**CONSTRUCCIÓN DE LAS REPRESAS JC Y
NK EN EL RÍO SANTA CRUZ: RESÚMEN
DE VALORES DEL ÁREA E IMPACTOS**
**Dirección Nacional de Conservación de AP,
Coordinación Patagonia Austral.**

El presente informe fue elaborado por: la Lic. Laura Malmierca y Lic. Rocío Blanco de la Coordinación Patagonia Austral, por Lic. Roberto Molinari y la Lic. Ana Balabusic de la Dirección Nacional de Conservación de Áreas Protegidas y resume distintos aspectos emanados de un estudio de impacto de la obra al que accedieron las áreas técnicas, así como de la bibliografía consultada.

Figura 1. Áreas sensibles (arqueológicamente) vinculadas al embalse Néstor Kirchner - Resumen Ejecutivo EIA
Aprovechamientos hidroeléctricos del río Santa Cruz.

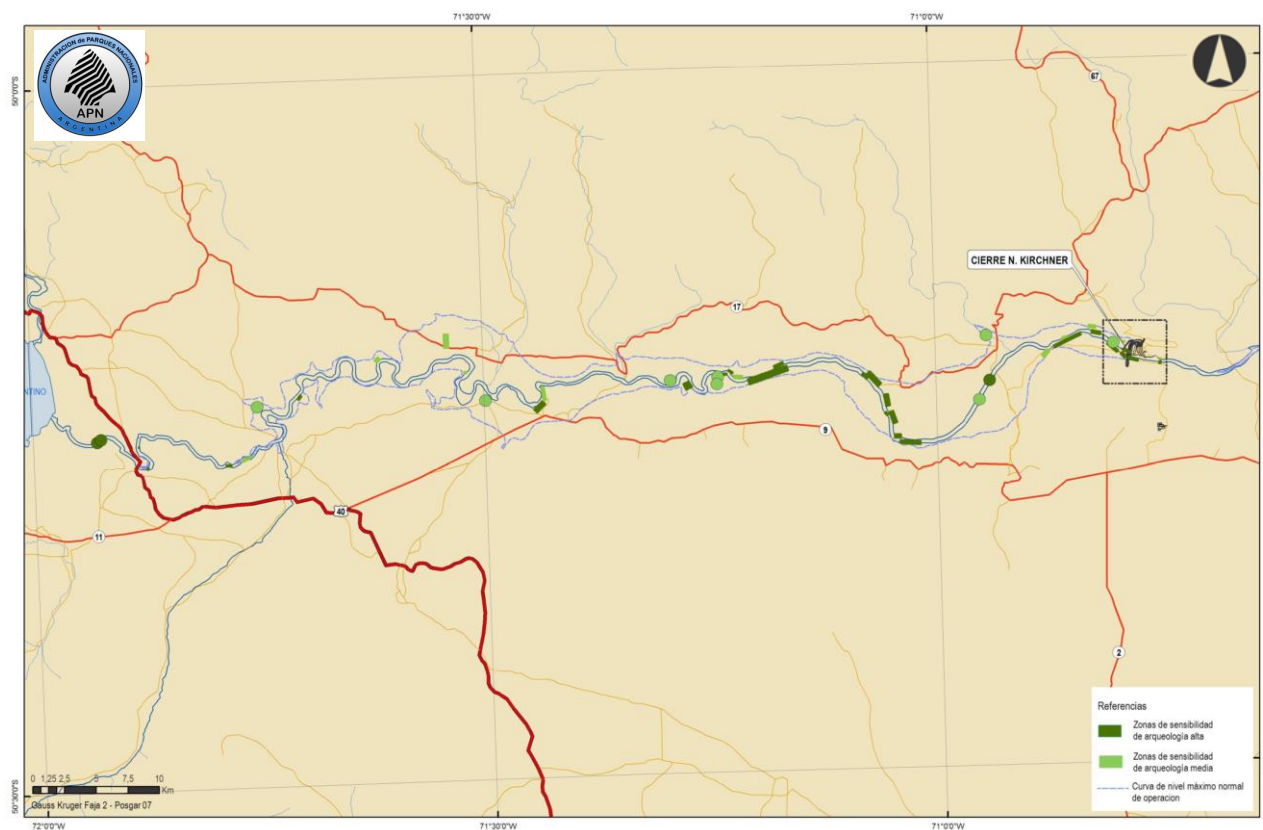
Si bien en el EIA realizado, se plantea que la construcción de las represas no afectará el nivel del Lago Argentino, al respecto no hay certezas. El endicamiento producido por NK afectará una buena porción de las nacientes del río Santa Cruz, resultando en la pérdida de valiosa información arqueológica. Entre los sitios afectados se mencionan los detectados al oriente de la desembocadura del río Bote, uno de ellos correspondiente al Holoceno medio (Franco 2008; Franco *et al* 2011). La suerte de los sitios Carlos Fuhr 1 a 7 (al oeste de la RN40) es desconocida. Siempre cabe la posibilidad de que la cota máxima de endicamiento modelada rebase lo estipulado, produciendo el anegamiento de estos sitios y, también, modificaciones en el nivel de aguas del Lago Argentino
